RIQUALIFICAZIONE A 380 KV DELL'ELETTRODOTTO AEREO "CASSANO – RIC. OVEST BRESCIA"
NELLA TRATTA COMPRESA TRA LE CITTÀ DI CASSANO D'ADDA E CHIARI ED OPERE CONNESSE

RISPOSTE ALLE RICHIESTE DI INTEGRAZIONI

Figura 1.2a Dettaglio fotoinserimento da PV1

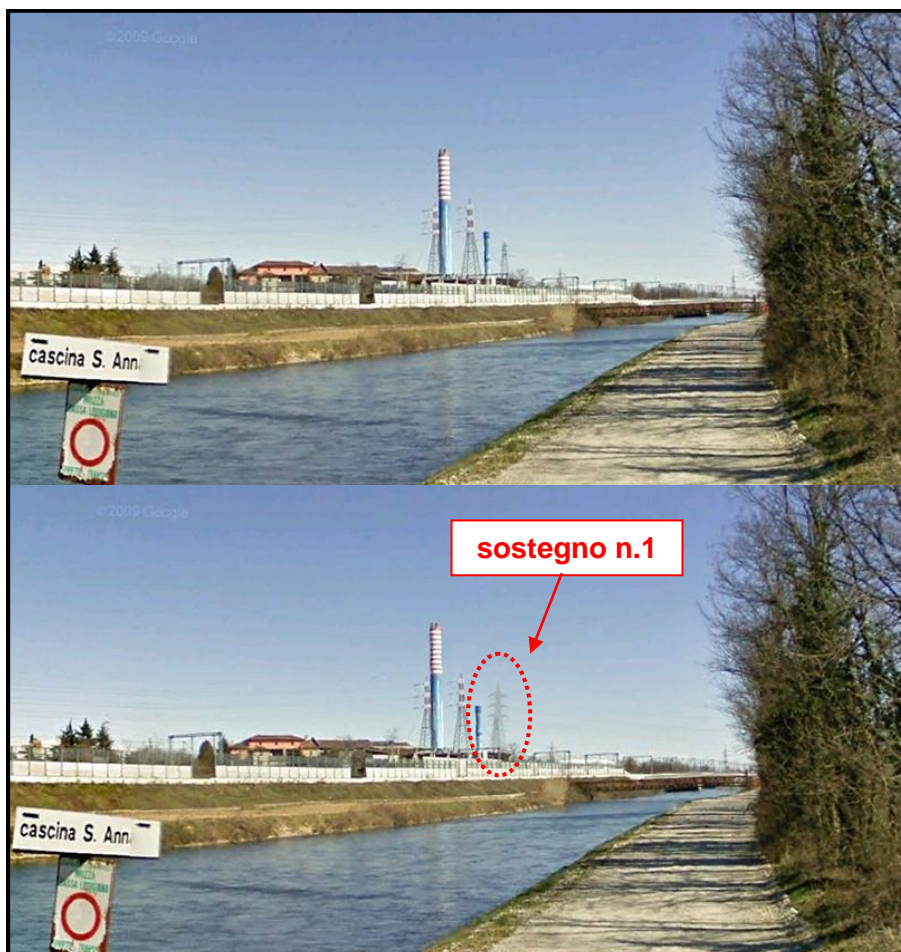
Il fotoinserimento effettuato da tale postazione evidenzia, nella configurazione post operam, la presenza del sostegno di nuova realizzazione n.1. Nella seguente Figura 1.2a è riportato un dettaglio del fotoinserimento con evidenziato il sostegno di nuova realizzazione.

Figura 1.3 Estratto cartografia DEBR11002CRX00222_00

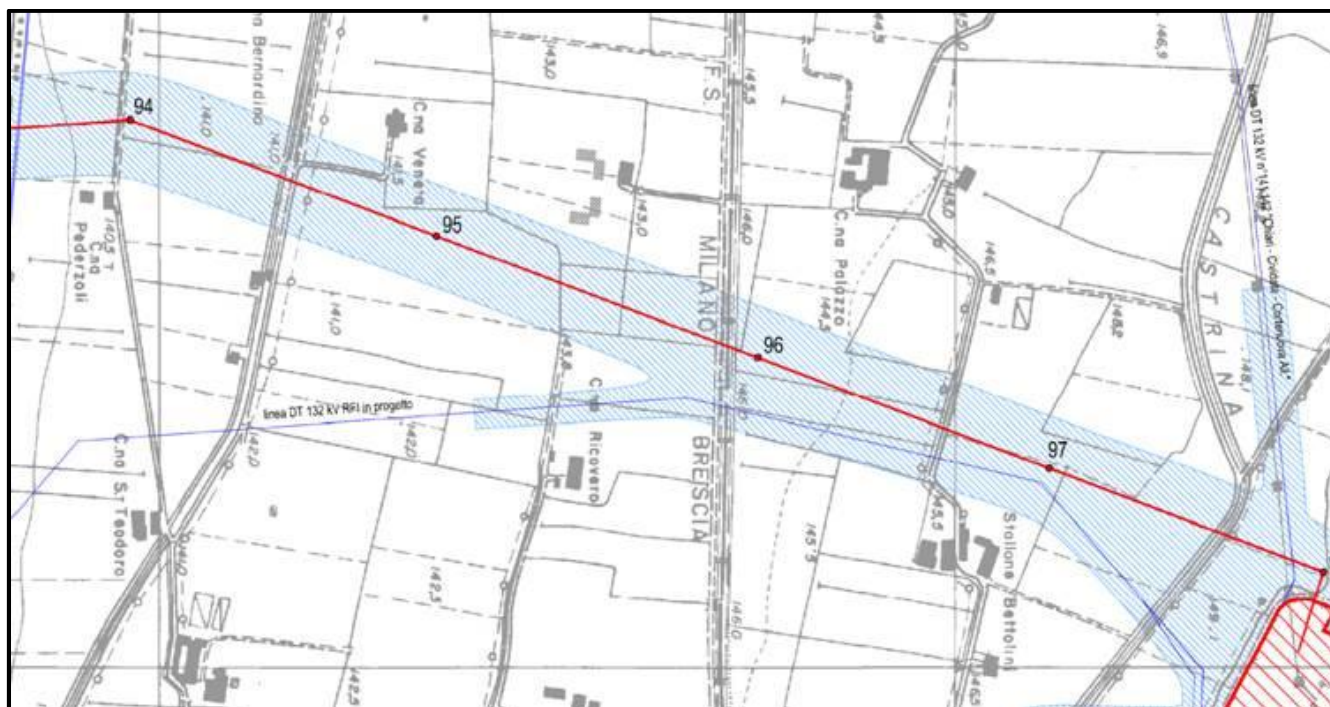
Per quanto riguarda la distanza di prima approssimazione, il progetto presentato tiene già conto degli effetti elettromagnetici combinati del nuovo elettrodotto e di tutte le linee di RFI attraversate, comprese quelle di nuova realizzazione o in progetto.

Come si può anche osservare dall'estratto della cartografia DEBR11002CRX00222_00 presentata di seguito, sono riportati anche l'elettrodotto citato RF1 a servizio della ferrovia AV/AC, e la DPA tiene conto dell'influenza di entrambi gli elettrodotti.

Figura 3.1b Ricognizione vincolistica area interessata dall'Alternativa A

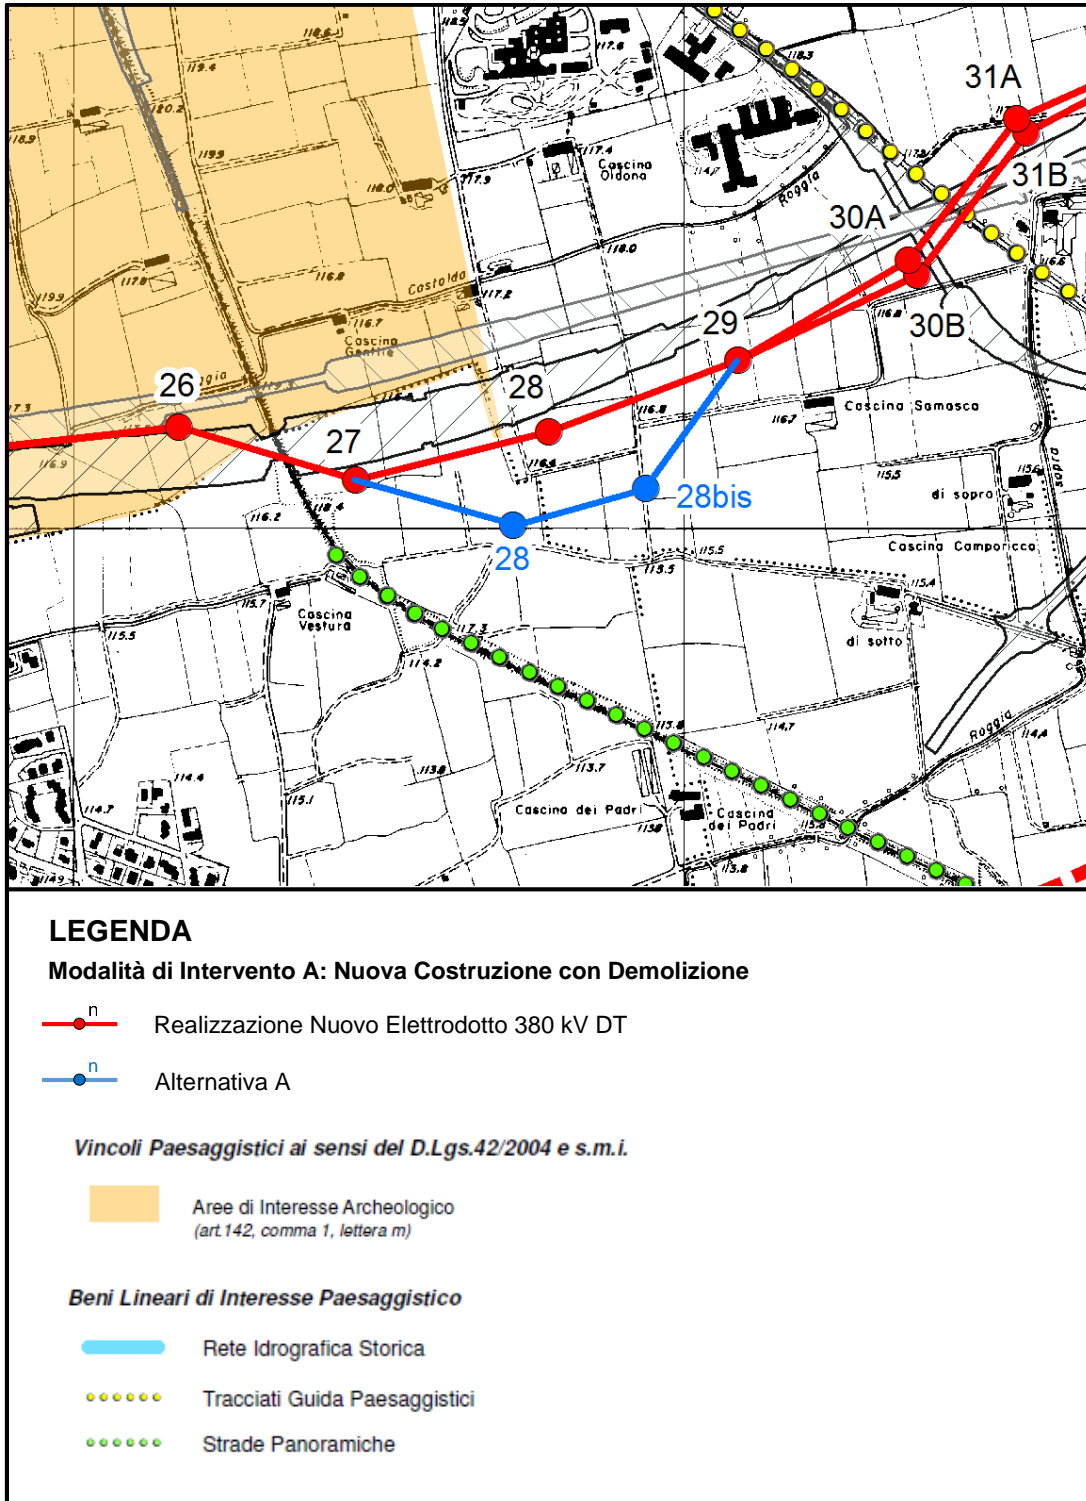
Ciò premesso, fermo restando quanto sopra sostenuto per rispondere alla richiesta della Commissione Tecnica di Verifica dell'Impatto Ambientale, è stata studiata una alternativa di tracciato

Come visibile dalla figura entrambi i tracciati sono esterni ad aree soggette a vincolo. L'alternativa A, che consentirà di eliminare l'interferenza del sostegno n.28 con la serra attualmente presente, richiederà l'utilizzo di un sostegno in più, per coprire i circa 100 m di maggior lunghezza rispetto al tracciato proposto nello SIA. Le aree sulle quali è prevista la realizzazione dei sostegni necessari per l'alternativa A sono attualmente a conduzione agricola.
